**Avis délibéré de l'Autorité environnementale
sur le parc éolien de la Croix Blanche (08, 02)**

n°Ae : 2025-010

Avis délibéré n° 2025-10 adopté lors de la séance du 13 mars 2025

Figure 2 : ZFDE autour de la zone d'étude ; Saint-Germainmont est indiquée par le point gris (source : site Géo-IDE Carto2, MTECT) ZFDE (zones favorables au développement de l'éolien) sont en bleu, ZFRD (zones favorables au repowering) sont en vert

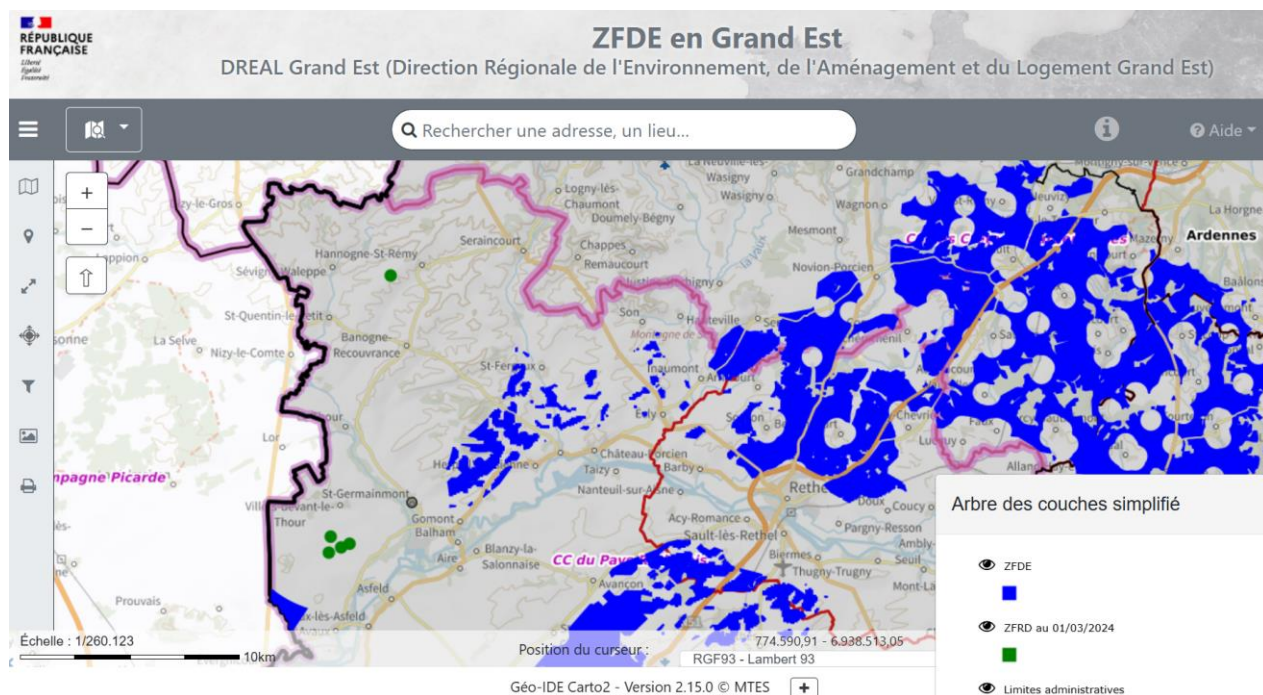
Le dossier ne mentionne pas la cartographie des zones favorables au développement de l'éolien (ZFDE)⁴ datant de 2022. Il est à actualiser car cette cartographie (toutefois non opposable) est désormais établie⁵. Il s'avère que les zones d'étude du projet ne sont pas en ZFDE (cf. figure 2). Le dossier n'évoque pas non plus les zones d'accélération des énergies renouvelables (EnR)⁶ que les communes doivent définir en application de la loi n° 2023-175 du 10 mars 2023 relative à l'accélération de la production d'énergies renouvelables.

L'Ae recommande d'actualiser le dossier au regard des zones favorables à l'implantation d'éoliennes et des zones d'accélération des EnR.

Figure 7 : analyse d'encerclement et de saturation visuelle depuis Saint-Germainmont et Banogne-Recouvrance (source : dossier)

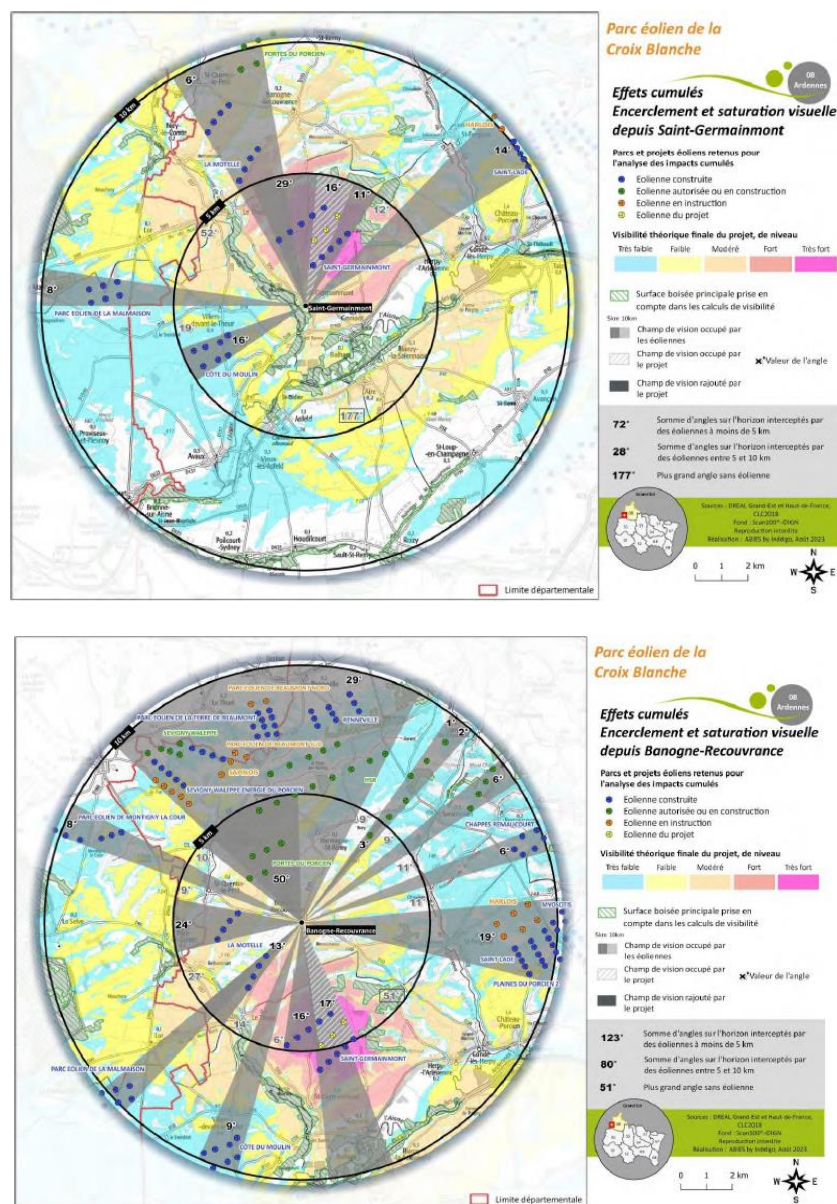
Pour l'Ae la question de l'impact d'ensemble des projets éoliens sur ce territoire est prégnante (et peut concerner d'autres incidences), voire proche de la saturation, et à aborder dans une vision d'ensemble (voir partie 2.3.5 de cet avis).

L'Ae recommande aux pouvoirs publics d'intégrer la problématique du cumul des effets paysagers dans une planification territoriale du développement éolien dans cette partie du département des Ardennes.

Figure 9 : carte de synthèse des scénarios d'accident (source : dossier)

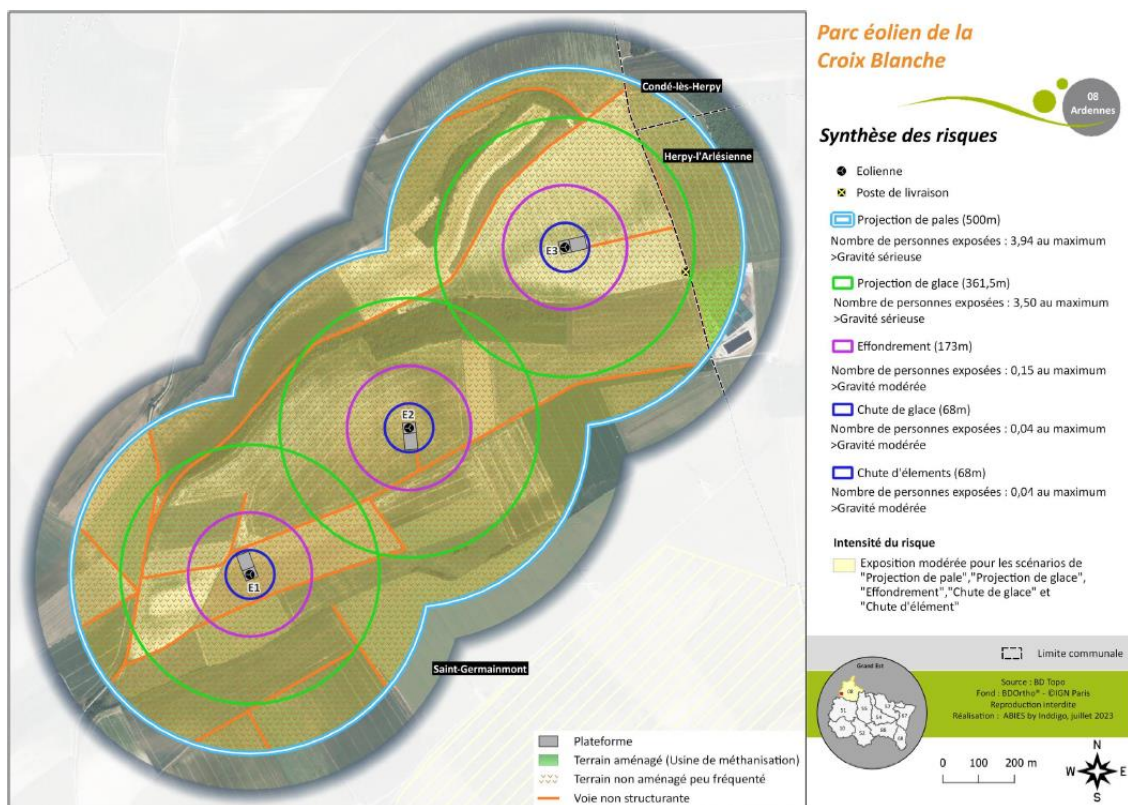
Une particularité du site est la présence dans le rayon de 500 m autour de l'éolienne E3 d'un méthaniseur (limite du site à 360 m au plus près). Le dossier indique que le risque d'effet domino d'un accident du parc sur le méthaniseur n'est pas pris en compte, le guide de 2012 limitant la prise en compte des effets dominos sur les ICPE à une distance de 100 m autour des éoliennes (zone « de proximité » pour des accidents de type effondrement, chute, projection etc., proches de l'éolienne). RWE a indiqué aux rapporteurs que les projections d'éléments de pale n'avaient pas dépassé une distance de 200 m dans les accidents recensés, sauf dans un cas ancien, et que les éoliennes du parc seraient dotées de divers dispositifs de prévention des accidents sur les pales, dont la mise à l'arrêt en cas de forte vitesse des éoliennes.

En revanche le dossier ne fournit pas d'éléments sur les accidents susceptibles d'être générés par le méthaniseur sur le parc éolien. Un méthaniseur de taille moyenne ne devrait probablement pas générer d'impact dommageable sur l'éolienne la plus proche, vu la distance entre les deux installations. Cependant ceci devrait être documenté par le dossier. Interrogé par les rapporteurs le porteur de projet a indiqué que le méthaniseur, traitant moins de 30 t/jour de matières, est soumis à simple déclaration au titre de la législation des installations classées pour la protection de l'environnement. Selon RWE au vu des accidents recensés sur des méthaniseurs, les effets de type explosion, surpression ou incendie ont été contenus dans un rayon de 100 m, alors que le méthaniseur est au plus proche à 360 m de l'éolienne E3, ce qui a conduit le bureau d'études en charge de l'étude de danger à ne pas étudier ce risque d'effet domino.

L'Ae recommande de documenter les effets possibles d'accidents du méthaniseur situé à proximité du site sur le parc éolien et leur acceptabilité.
